SB EC135-31-091

BIULETYN SERWISOWY

UKŁADY WSKAZAŃ I REJESTROWANIA – Tablica przyrządów Wymiana przełączników na zespole przełączników 20VE

Zmiana Nr	Data wydania
Zmiana 0	2020-11-04

Wymiana przełączników silników
(zilustrowano wyłącznie stroną prawą, strona lewa jest identyczna)
Rysunek 2.

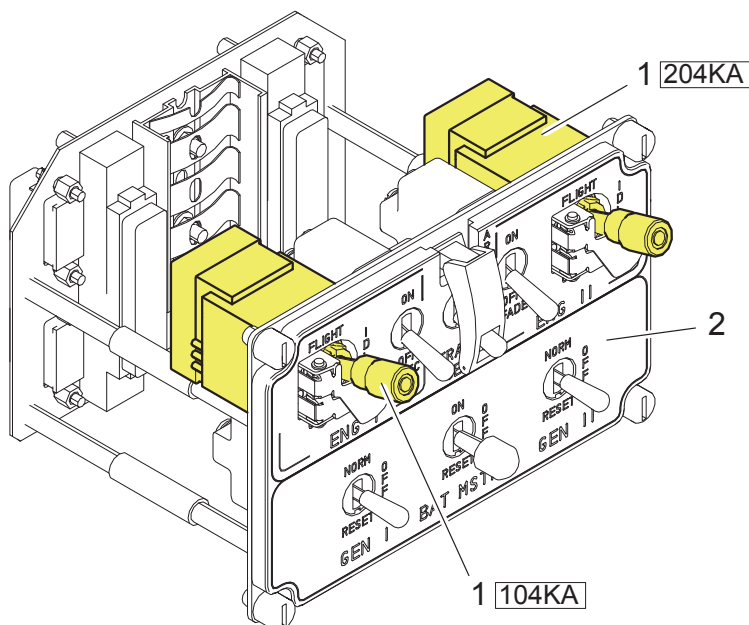
- c. Upewnij się, że tuleje termokurczliwe (4, Rys. 2) na lewym i prawym wsporniku (1) nie stykają się z uszczelnieniem silikonowym (3) ulepszonych przełączników silników (2) 104KA oraz 204KA.

- d. Jeśli jedna lub obie tuleje termokurczliwe (4, Rys. 2) stykają się z uszczelnieniem silikonowym (3) któregośkolwiek z ulepszonych przełączników silników (2), skróć odpowiednią tuleję termokurczliwą (4, ) na tyle, aby uszczelnienie silikonowe (3) ulepszanego przełącznika silnika (2) nie stykało się z tuleją termokurczliwą (4).

-  Zdemontuj tuleję termokurczliwą (4), jeśli styka się ona z uszczelnieniem silikonowym (3) przełącznika silnika (2).

Wymiana przełączników silników
Rysunek 1.

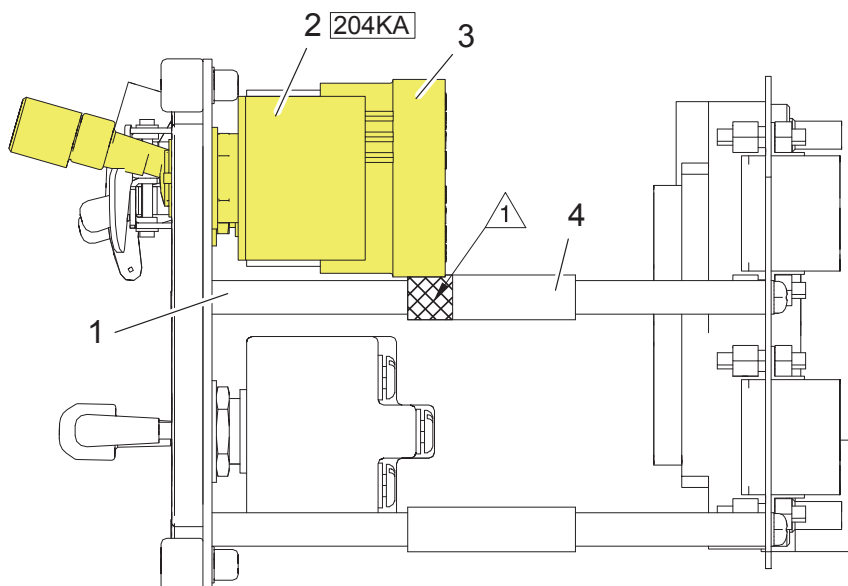
1. Wymiana przełączników silników (1, Rys. 1):

- a. Zdemontuj i wyrzuć aktualne przełączniki silników (1) 104KA i 204KA z zespołu przełączników 20VE (2) (AMM 31-11-20, 4-3). Przestrzegaj MTC 20-80-20-101 podczas odłączania odpowiednich przewodów.

- b. Zamontuj ulepszone przełączniki silników (1) 104KA i 204KA na zespole przełączników 20VE (2) (AMM 31-11-20, 4-3). Przestrzegaj MTC 20-80-20-101 podczas podłączania odpowiednich przewodów.

Przed SB

Po SB

ECS7064Q8Y 
945UN01Q4AA8B
